# 質 疑 回 答 書

(仮称)山田認定こども園建設工事 (電気設備工事)

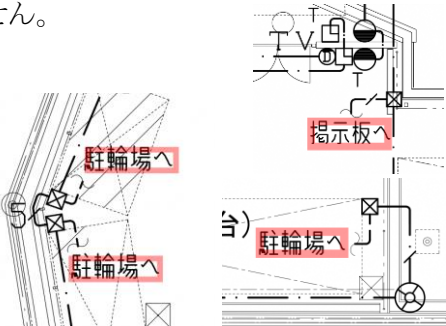
質 疑 事 項 (図面番号: E-05 番 仕様書: _____ 頁 設計図書: _____ 頁)	
<p>図面には 掲示板や、駐輪場の照明器具の記載がありません。 掲示板、駐輪場の照明器具、照明器具の配線工事は 建築工事範囲と理解してよいですか。</p> <p>電気工事はプルボックスに照明電源の配線までと 理解してよいですか。</p> <p>照明器具も電気工事の場合、 器具の種類、台数、取付方法などの 詳細をご教示ください。</p>	
回 答	
<p>照明器具は建築工事です。</p> <p>掲示板・駐輪場の照明器具への配線までが本工事の範囲です。</p>	
質 疑 事 項 (図面番号: _____ 番 仕様書: _____ 頁 設計図書: _____ 頁)	
<p>全ての図面共通</p> <p>隠ぺい部は 天井内配線とするが、柱壁立下げ部は保護管配線とする。</p> <p>と記載がありますが、これは 天井内配線は ケーブルコロガシ配線と理解してよいですか。</p>	
回 答	
<p>ご理解のとおりです。</p>

質 疑 事 項 (図面番号: E-06 番 仕様書: 頁 設計図書: 頁)

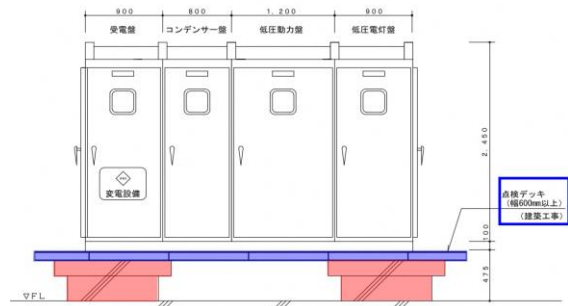
キュービクルの基礎は建築工事と理解してよいですか。  
また、点検デッキが 建築工事となっていますが、キュービクルは この点検デッキの上に設置するものと理解してよいでしょうか。  
もしくは、キュービクルのチャンネルベースを基礎に直接設置すると理解したらよいでしょうか。

ご教示ください。

基礎についてはご理解のとおりです。

キュービクルのチャンネルベースは基礎上に鋼製架台(建築工事範囲)を設けた上で設置します。

質 疑 事 項 (図面番号: E-25 番 仕様書: 頁 設計図書: 頁)

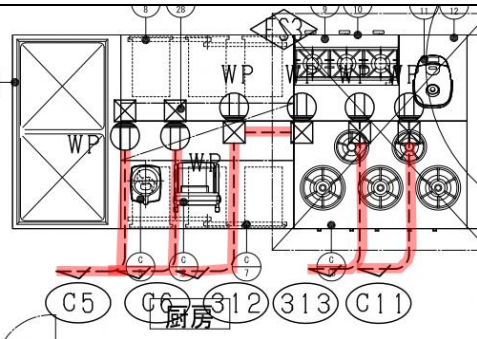
下記の配線器具の参考メーカー、参考品番をご教示ください。

パナソニック株式会社、WK4104K

質 疑 事 項 (図面番号: E-55 番 仕様書: 頁 設計図書: 頁)

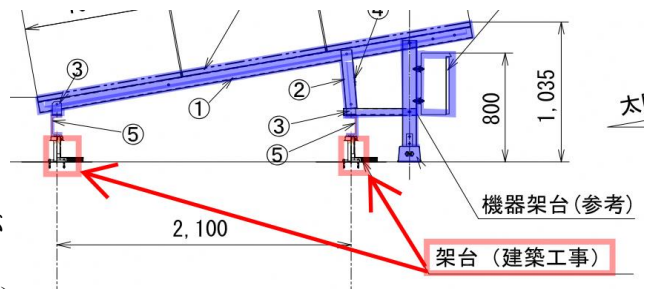
太陽光モジュール用架台の敷設ですが、青い部分は電気工事の範囲とし赤色で記した 架台は建築工事という認識で良いですか。

よって、電気工事は建築工事にて敷設された架台のうえに鋼材を敷設するところからが施工範囲と認識し、躯体にアンカーなどを打設することがないという認識で良いですか。

ご認識のとおりです。

質 疑 事 項 (図面番号: E-58 番 仕様書: 頁 設計図書: 頁)

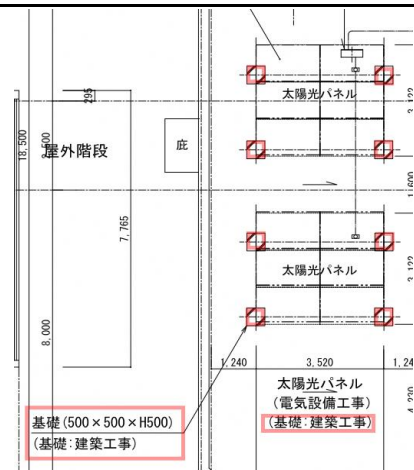
赤色で囲った 基礎は 建築工事にて敷設と認識しますが良いですか。

前の質疑に記載した、建築工事の架台は建築工事という認識です。

よって、建築工事で敷設された 基礎、架台の上に電気工事として③のフラットブラケットから上部を敷設するという認識で良いですか。

赤色で囲った基礎についてはご認識のとおりです。

電気工事の範囲は⑤のベースレールからです。
